**ДОКЛАД РАБОЧЕЙ ГРУППЫ ПО ВОПРОСАМ ТОРМОЖЕНИЯ
И ХОДОВОЙ ЧАСТИ (GRRF) О РАБОТЕ
ЕЕ ПЯТЬДЕСЯТ СЕДЬМОЙ СЕССИИ**

(31 января – 4 февраля 2005 года)

ПРЕДЛОЖЕНИЕ ПО ПРОЕКТУ ПОПРАВОК К ПРАВИЛАМ № 30 (Пневматические шины)

Включить новый пункт 3.1.12 следующего содержания:

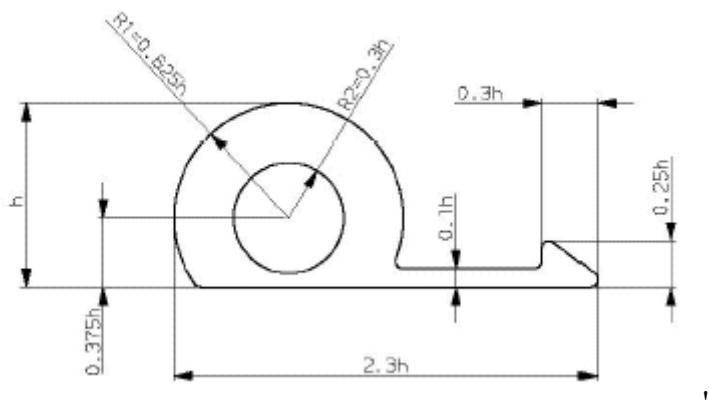
- "3.1.12 Указанное ниже обозначение относится к шине, пригодной для использования в спущенном состоянии" или "самонесущей шине", когда "h" составляет не менее 12 мм.
